CONSTRUCTION D'UN ÉTABLISSEMENT PÉNITENTIAIRE

**COMMUNE de CRISENOY
DÉPARTEMENT DE SEINE-ET-MARNE (77)**

**RÉPONSES DU MAÎTRE D'OUVRAGE À
L'AVIS DE L'AUTORITÉ ENVIRONNEMENTALE**

Pour rappel, 3 scénarios ont été envisagés :

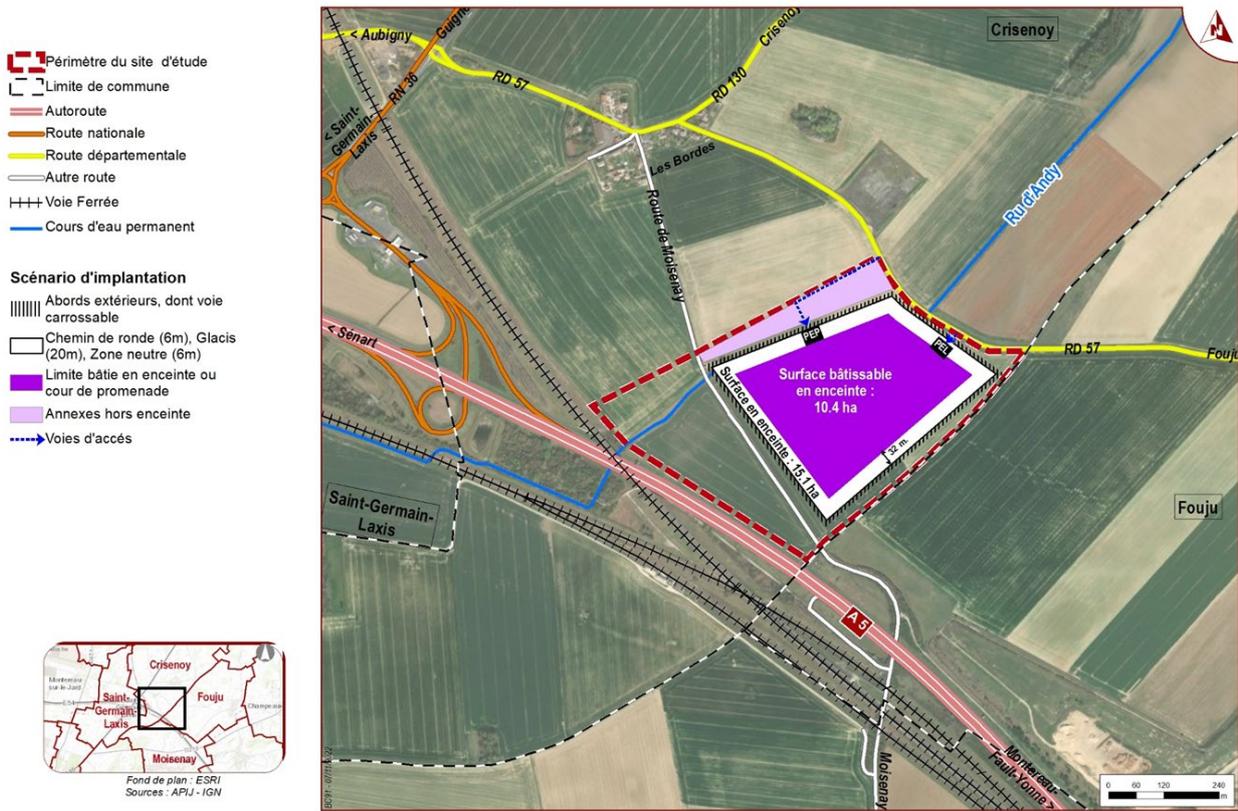
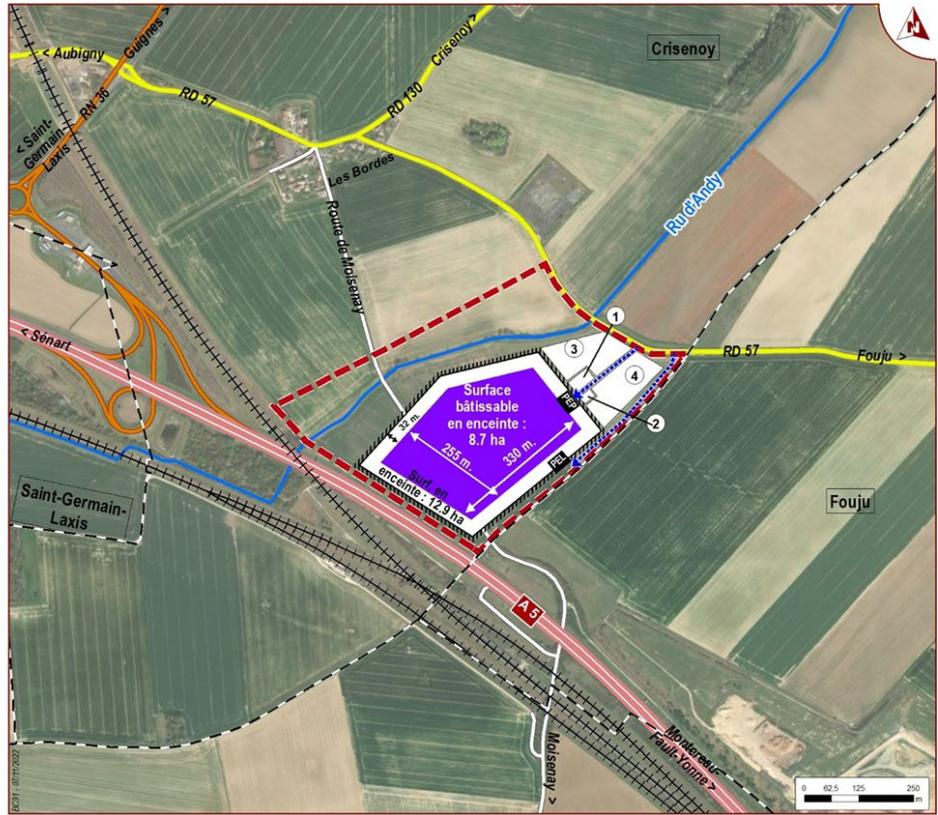
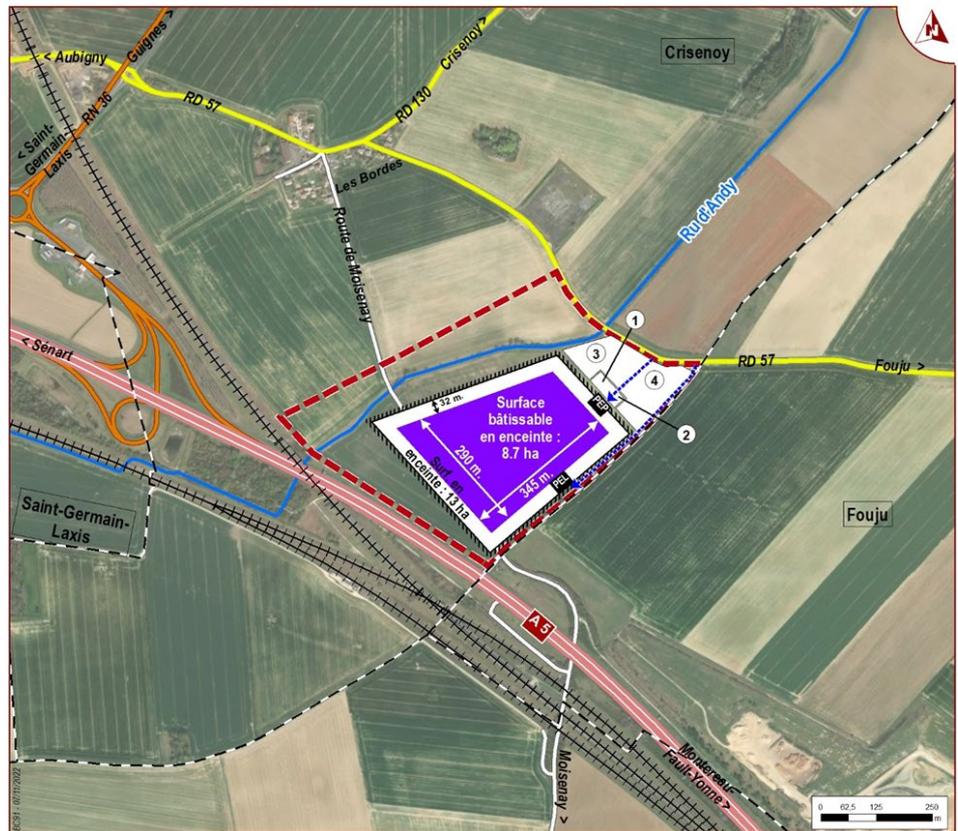
« L'autorité environnementale recommande de compléter les critères de choix en incluant la prise en compte du besoin de viabilisation du site, et de hiérarchiser les critères environnementaux qui ont prévalu au choix du site d'implantation, pour mieux faire apparaître les arbitrages qui ont été faits. Par souci pédagogique, il est regrettable que la conclusion de la partie sur l'étude des scénarios ne rappelle pas l'ensemble de ces critères. »

| Thèmes | SCENARIO 1 | SCENARIO 2 | SCENARIO 3 |
|-------------------------------|---|--|--|
| Environnement | Zone humide potentielle Implantation sur le ru d'Andy : dévoiement du cours d'eau nécessaire (environ 650 m) Destruction de la ripisylve du ru d'Andy Faisabilité technique et hydraulique à étudier | Zone humide potentielle Évitement de dévoiement du ru d'Andy Limitation des impacts sur les enjeux écologiques liés au ru d'Andy | Zone humide potentielle Évitement de dévoiement du ru d'Andy Limitation des impacts sur les enjeux écologiques liés au ru d'Andy |
